**PARECER 0039/2023 – CEIV**  
**COMISSÃO PERMANENTE DE ANÁLISE DE ESTUDO DE IMPACTO DE**  
**VIZINHANÇA (CEIV)**

( ) Primeira Análise – Parecer nº 002/2023-CEIV – 08/02/2023  
( X ) Segunda análise – Parecer nº 039/2023 – CEIV - 16/11/2023

**Processo Administrativo nº:** ARQ.01.00000503/EIV.000013

**Projeto:** Edifício Viva 360

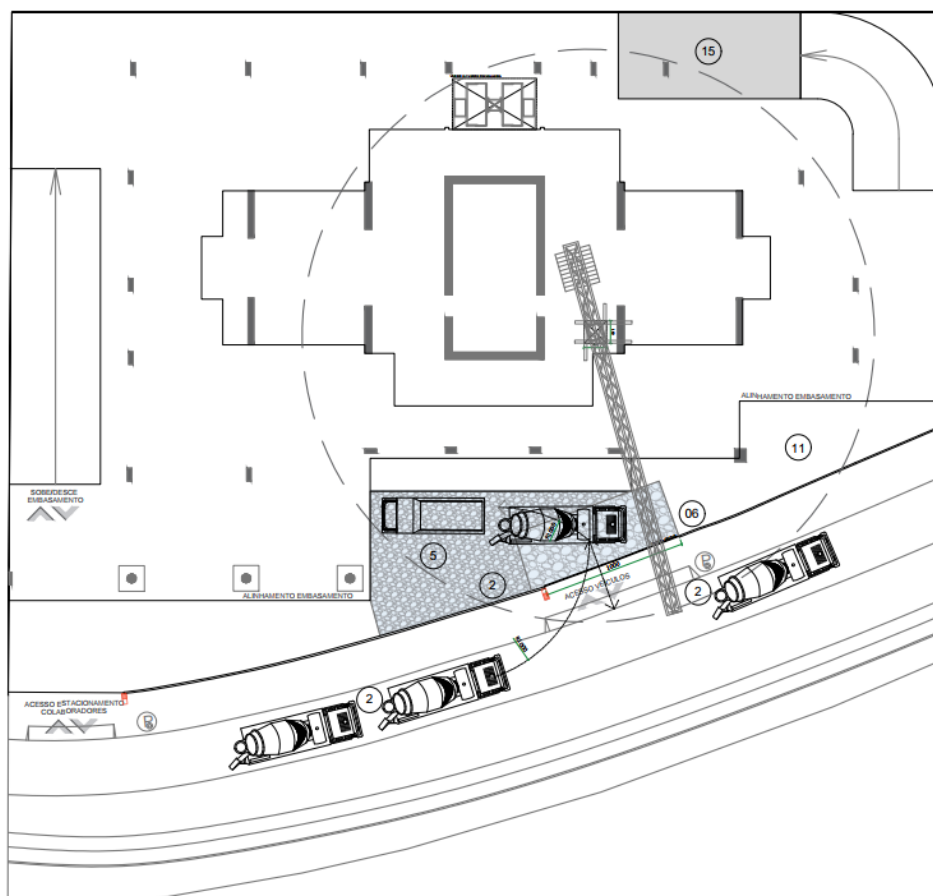
**2ª Consideração CEIV:** Esclarecer em projeto, bem como ilustrar a dinâmica do canteiro, os locais em que serão realizadas as operações de carga/descarga, movimentação de máquinas e equipamentos, estacionamento de caminhão-betoneira (na segunda fase da obra) visando não prejudicar as vias do entorno, uma vez que o pavimento térreo estará executado. Ainda, indicar os raios de giro no acesso e saída dos caminhões em todas as fases;

**Fase 01: Durante a execução das contenções e fundações, a movimentação dos caminhões e equipamentos acontecerá por toda a área do terreno. O acesso acontecerá por um portão de entrada/saída. Em frente ao portão será instalado um lava-rodas para possibilitar a lavagem das rodas dos caminhões que adentrarem ao terreno. Nesta etapa teremos área de estacionamento para motocicletas e bicicletas dos colaboradores.**

### **2.13 Uso Racional de Infraestrutura ou aspectos voltados à sustentabilidade**

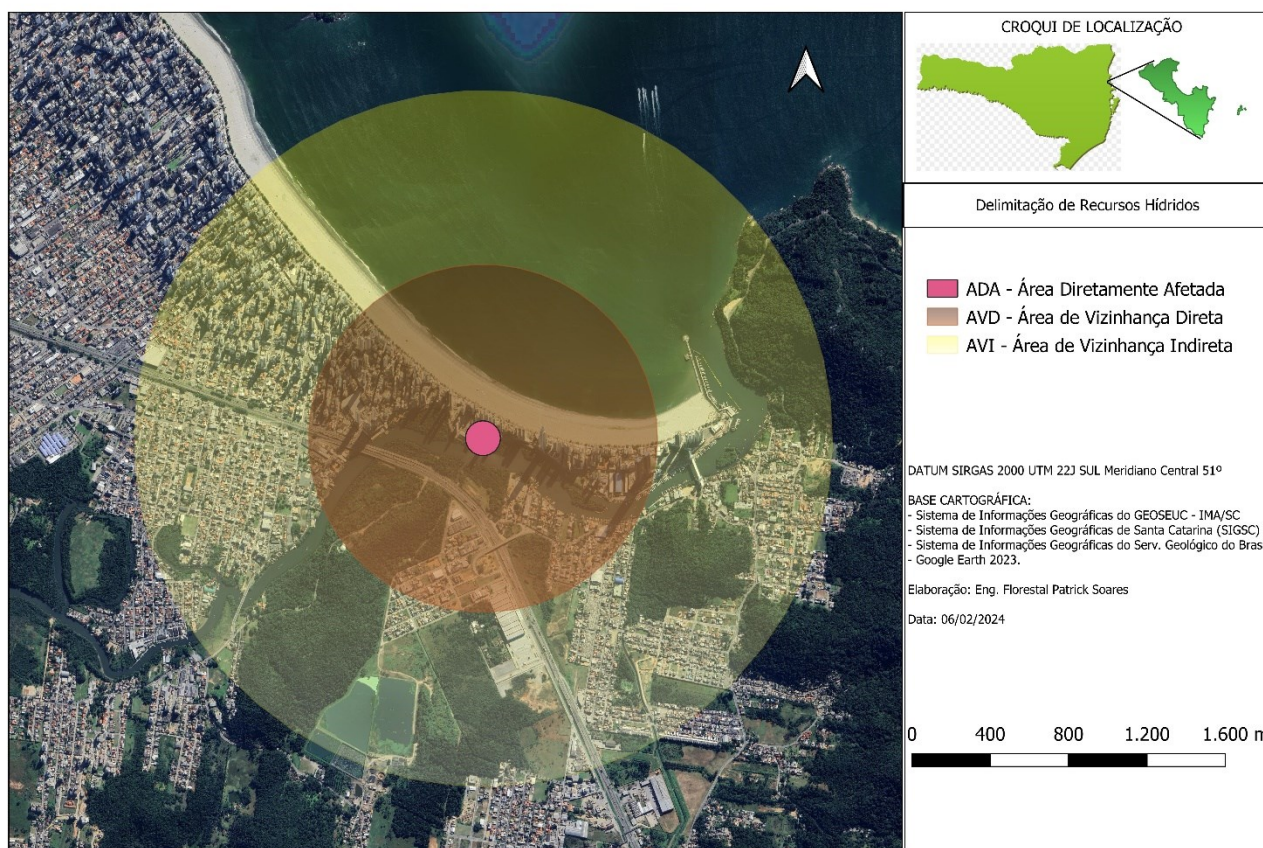
**2ª Consideração CEIV:** Rever, uma vez que a tabela 14, informa o valor adotado de 17,11 m<sup>3</sup>, e no corpo do EIV item 2.13 o valor é de 16,60 m<sup>3</sup>.

**Resposta: O valor correto é 17,11m<sup>3</sup> de volume adotado (Os 16,60m<sup>3</sup> é o valor calculado), conforme consta no memorial anexo a este protocolo.**

- ✓ **Sistema de captação, armazenamento e utilização águas pluviais, composto por reservatório de reaproveitamento com volume adotado de 17,11m<sup>3</sup>;**

Figura 12: Mapa da pluma de dispersão do ruído global.

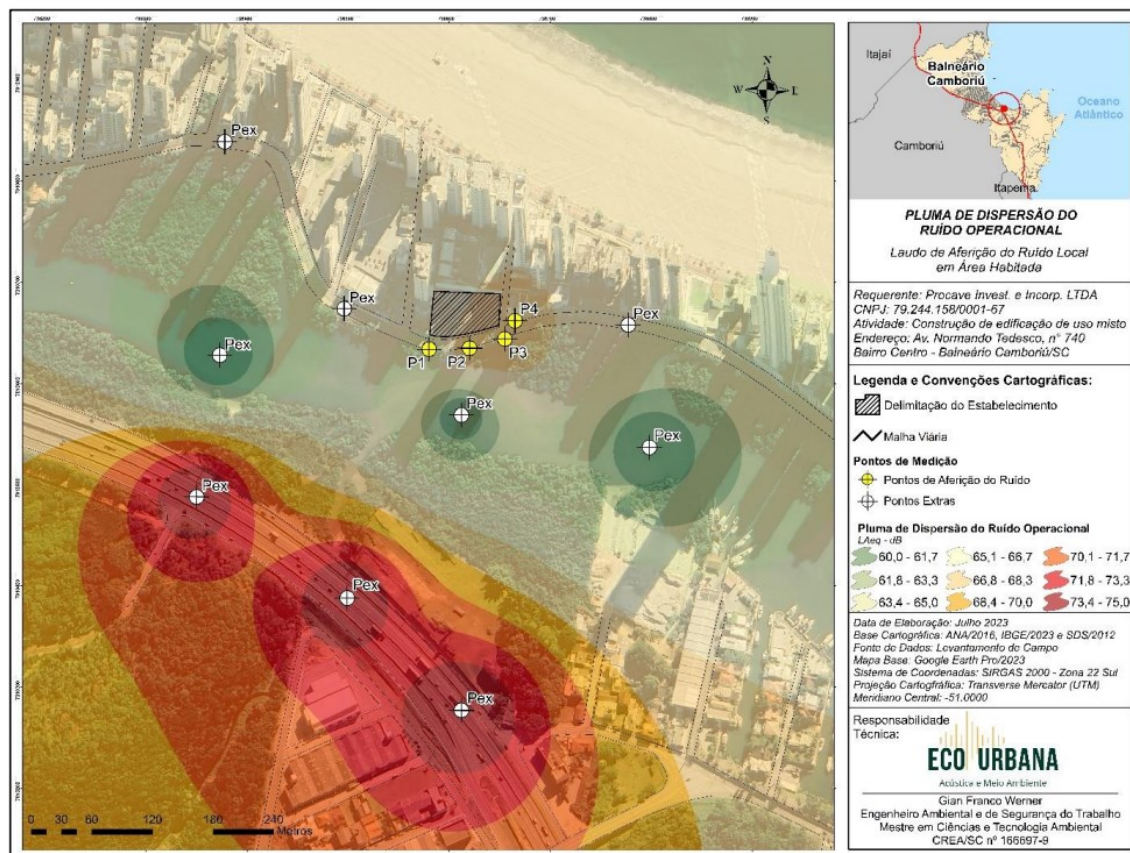
**2ª Consideração CEIV:** No Anexo 07, informa que os ruídos e vibrações afetam a Área de Influência Direta (AID), adequar a nomenclatura conforme Lei Complementar nº 24/2018. Não foram informados os horários de coleta, portanto, a CEIV solicita que seja realizada uma amostragem de níveis de pressão sonora com horários diversificados.

Para obter uma representação mais precisa dos níveis de pressão sonora no entorno, realizou-se um mapeamento de dispersão que incorporou os resultados obtidos durante a campanhas de medição de campo (Figura 12), além de 9 pontos extras localizados a uma distância maior. Durante essa análise, observou-se que há, além do ruído acima do limite na Avenida Normando Tedesco, a influência adicional do ruído proveniente da Rodovia BR101 devido ao intenso tráfego de veículos, assim como do Rio, onde ocorre a passagem frequente de embarcações.

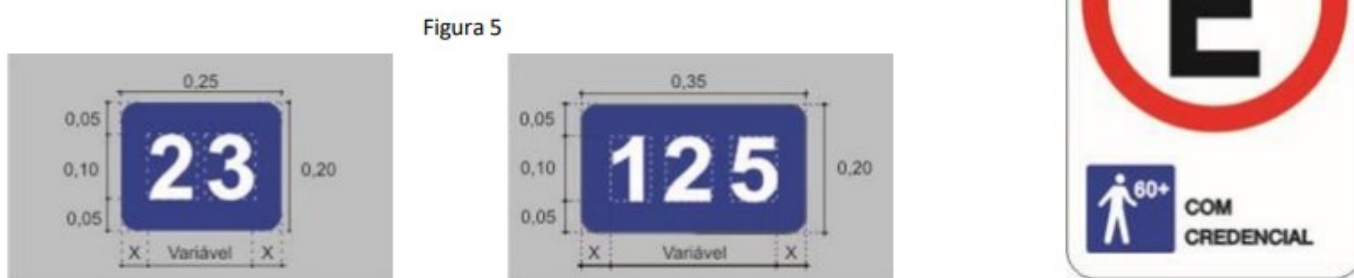
**2ª Consideração CEIV:** Atendido, porém é necessário acrescentar 1 vaga PNE no estacionamento EPP e no privado, visto que o arredondamento do cálculo de número de vagas será feito considerando-se o número imediatamente superior. Ademais, nas pranchas referentes ao estacionamento é necessário rever e

acrescentar as dimensões e as sinalizações horizontais e verticais das vagas de PNE e Idoso, do Símbolo Internacional de Acesso – SAI, do Símbolo de Idoso, e das numerações das vagas PNE/Idoso, conforme Resolução Contran nº 965/2022 (anexos) e imagens a seguir.

**Resposta: Ajustamos a quantidade de vagas PNE, totalizando 02 vagas, bem como adicionamos ao projeto as considerações em relação as sinalizações, numerações e símbolos solicitados no Contran nº 965/2022. Segue a planta-baixa do subsolo atualizado em anexo a este protocolo.**

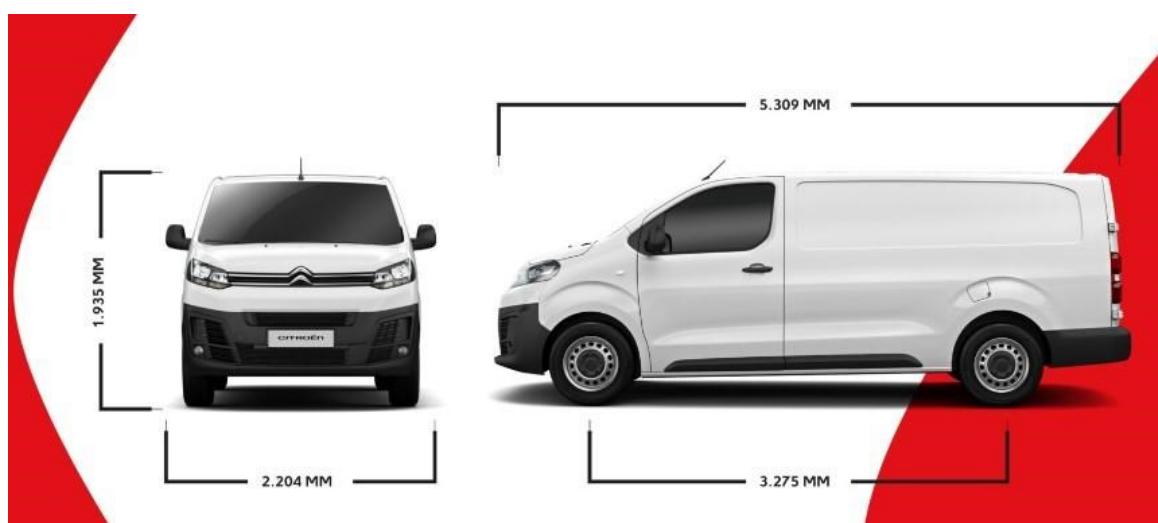
- Necessário colocar nas pranchas e no texto do EIV, que os acessos veiculares, tanto na implantação como na operação, terão dispositivos luminosos e sonoros, indicando a entrada e saída de veículos;

**Resposta: Adicionamos a locação dos dispositivos luminosos na planta-baixa do pavimento térreo para a fase de operação e nas plantas do canteiro de obras para a fase de implantação.**

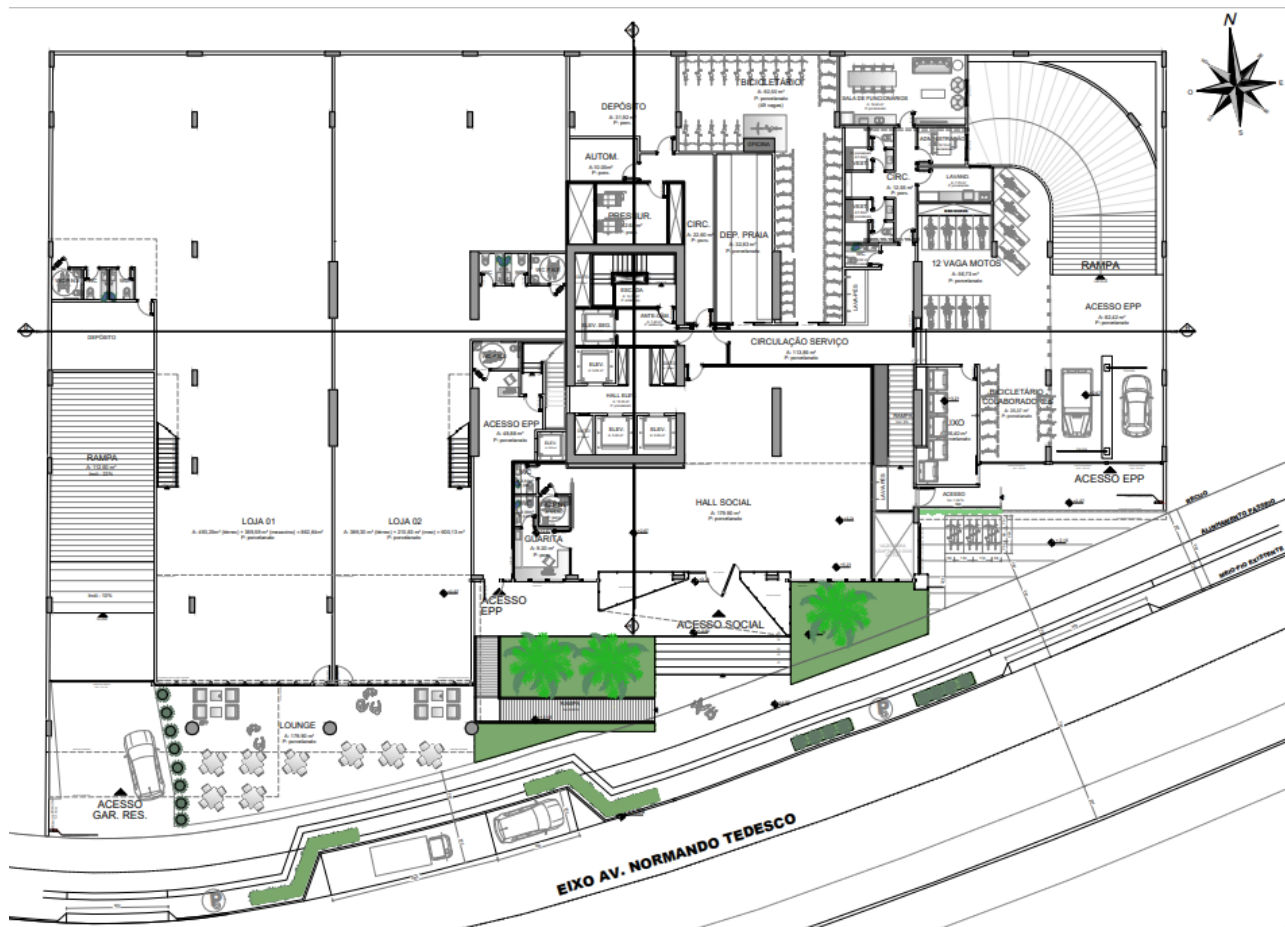
- Necessário colocar nas pranchas e no texto do EIV, se o portão de entrada nos acessos (especialmente o que vai levar a vaga de carga/descarga no G1), será basculante ou não, se atentando a altura máxima dos futuros caminhões que adentrarão na vaga de carga/descarga. OBS: a altura máxima de 2,20 m, apontada no capítulo 2.3.2.4 - VAGA DE CARGA E DESCARGA, deverá ser revista, visto que ela não atenderá nem caminhão de pequeno porte, como por exemplo VUC (Veículo Urbano de Carga). OBS 2: necessário verificar e prever uma margem de segurança no que se refere à altura máxima de abertura dos portões, com a altura máxima dos caminhões, respeitando as normas técnicas vigentes do assunto;

**Resposta: devido à limitação de altura do embasamento definido pela legislação municipal, não será possível aumentar o pé direito do pavimento.**

**Observa-se que para o atendimento aos empreendimentos deste porte, as operações de carga e descarga são realizadas com veículos como os demonstrados abaixo, ambos com até 2,20m.**

**O portão de acesso será basculante, com altura livre de 3m.**

**Modelo Tipo II**

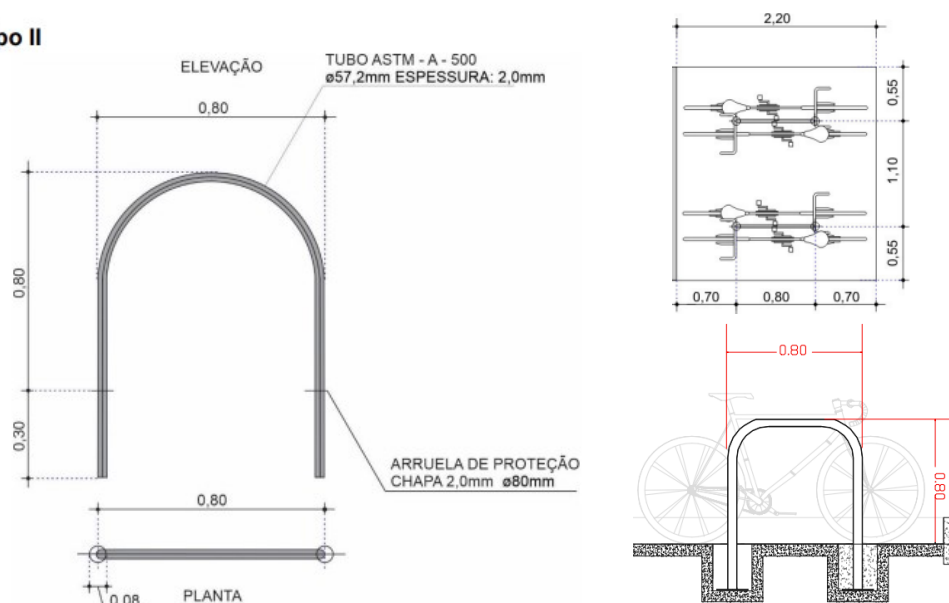
-Na figura 5 não é possível verificar a cota do rebaixo do meio-fio no 2º acesso. Corrigir;

**Resposta: O acesso dois terá 9,00m**

**Resposta: O padrão será considerado. As medidas foram acrescentadas ao projeto arquitetônico, pavimento térreo, anexo a este protocolo.**
